改善箇所説明図

自動変速機

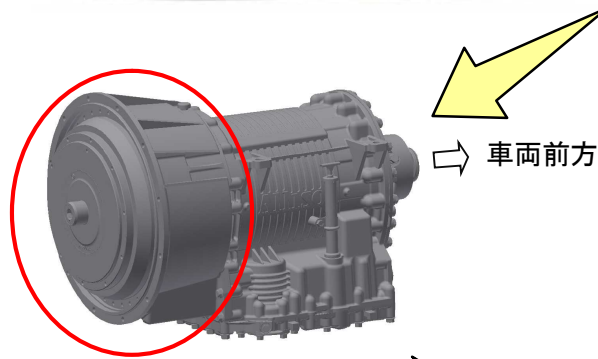
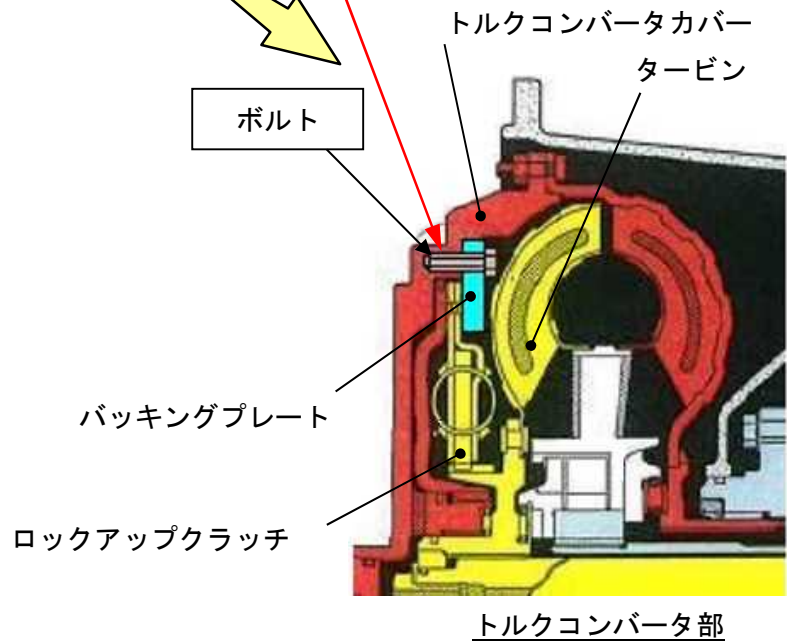
基準不適合発生箇所

自動変速機を搭載した大型路線バスにおいて、トルクコンバータ部バックリングプレートのトルクコンバータカバーへの取付けボルト締付け方法およびトルクコンバータカバーのねじ部加工が不適切なため、当該ボルトの軸力が不足しているものがある。そのため、そのままの状態で使用を続けるとボルトが折損し、折損したボルトがトルクコンバータカバーとタービンとの間に挟まり、最悪の場合、トルクコンバータがロックアップした状態となり、エンストして走行できなくなるおそれがある。

改善措置の内容

全車両、バックリングプレート取付けボルトを新品に交換し、規定トルクで締め直す。
